Autorité environnementale

**Avis délibéré de l’Autorité environnementale sur
l’extension du poste de Saint-Pierre-Roche et son
raccordement par une liaison électrique souterraine à
225 000 volts au poste d’Enval (63)**

n°Ae : 2023-030

Avis délibéré n° 2023-030 adopté lors de la séance du 22 juin 2023

Figure 2 : Schéma de raccordement du projet au sein du réseau électrique (source : dossier)

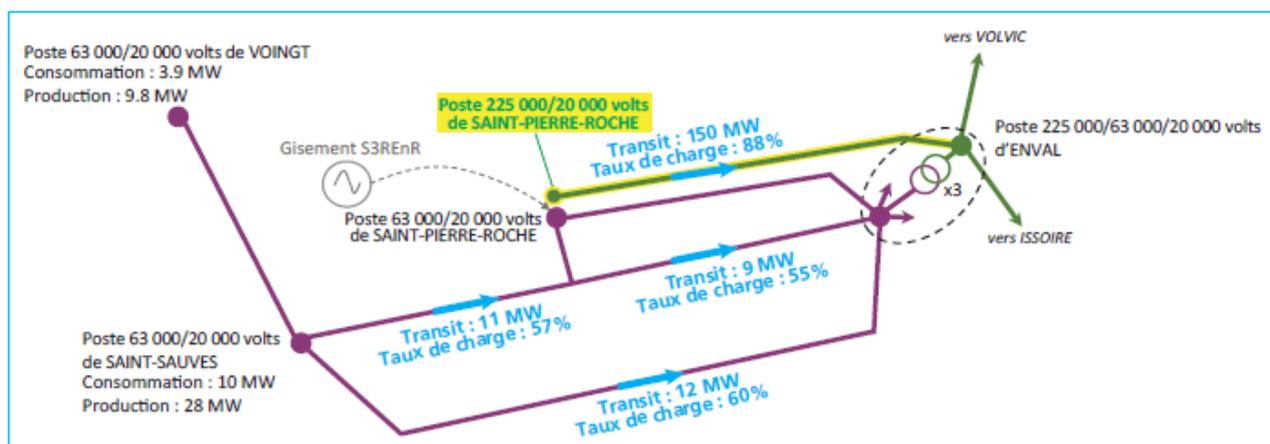
L'étude d'impact est claire, didactique et illustrée. Elle ne porte cependant que sur les opérations décrites en 1.2 et pas sur la réhabilitation des lignes existantes (cf. figure 2) ni sur les projets d'EnR nécessitant, pour assurer leur fonctionnalité, leur raccordement au réseau électrique national et donc le renforcement électrique de l'ouest du Puy-de-Dôme¹². Or, le dossier est explicite sur le fait que, si le projet résulte de l'existence de projets d'EnR, il sera également à l'origine de l'émergence de nouveaux projets (cf. §2.3.1)¹³. Les effets induits par le projet, notamment sur les développements de production électrique de l'ouest du Puy-de-Dôme qu'il rend possibles, ne sont pas décrits.

L'Ae recommande de mettre en cohérence le périmètre de l'étude d'impact avec celui du projet et d'élargir l'aire d'étude à celles des projets d'EnR qui seront raccordés ou susceptibles de l'être au poste de Saint-Pierre-Roche, à l'origine ou induits par son extension, et de compléter l'évaluation en conséquence.

Figure 4 – Localisation des projets de production d'EnR dans un rayon de 30 km du poste de Saint-Pierre Roche (Source : dossier)

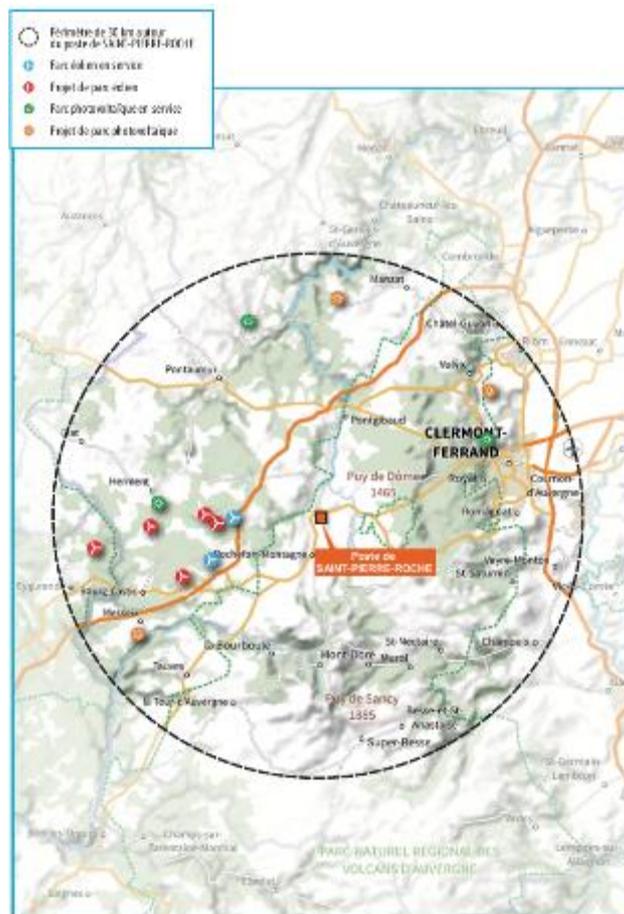
Le choix du projet retenu est renvoyé aux termes du S3REnR, dans lequel il est inscrit depuis 2018 pour répondre à un objectif de raccordement de 100 MW dont 38 en haute tension A (ou moyenne tension), alors que 42 MW de capacité de production d'EnR étaient déjà en file d'attente (sans que soit rappelée la capacité du territoire au regard du Sraddet et des Scot en vigueur, cf. §1.1). L'emprise de l'extension du poste est toutefois prévue pour accueillir au total trois cellules de 2 x 40 MW soit 240 MW. Les « parcs éoliens et photovoltaïques existants ou en projet » dans un rayon de 30 km autour du poste de Saint-Pierre-Roche sont cartographiés dans le dossier à l'occasion de l'analyse des effets cumulés du projet (cf. figure 5), sans précision toutefois de leur puissance, leur degré d'avancement (en file d'attente ou non par exemple), leur calendrier de mise en place ; la date de l'élaboration de la liste ne figure pas non plus¹⁴.

L'Ae recommande de mettre à jour et préciser les caractéristiques des parcs de production d'énergie à partir de ressources renouvelables existants et en projet dans la zone 3 « ouest Puy-de-Dôme » et de justifier, à cet égard et au regard des capacités du territoire, le dimensionnement du futur poste.
